改善箇所説明図

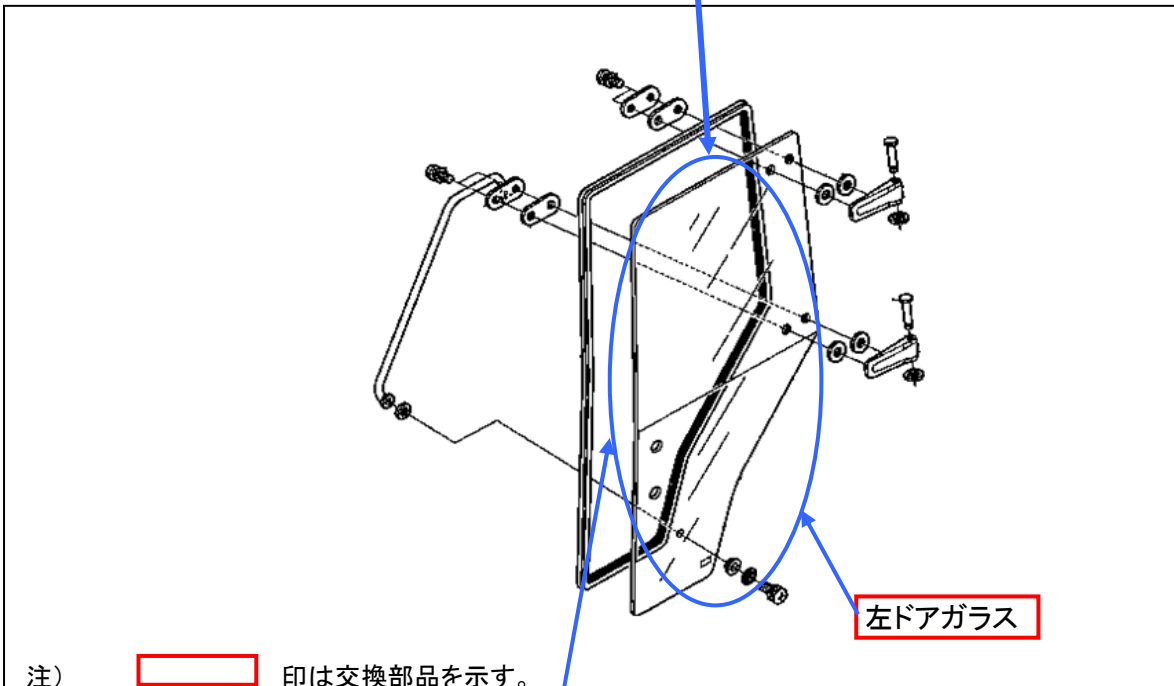
農耕用トラクタのキャビンの左ドアガラスにおいて、ガラス成型時の温度管理が不適切なため、ガラスにひずみが発生しているものやガラスの吊り跡が深いものがある。そのため、衝撃や温度変化等により、当該ガラスが破損するおそれがある。

全車両、左ドアガラスの生産ロットを確認し、対象となるものは当該ガラスを良品と交換する。

ドアガラスの生産ロット番号で識別できるため、特別な識別表示は行わない。
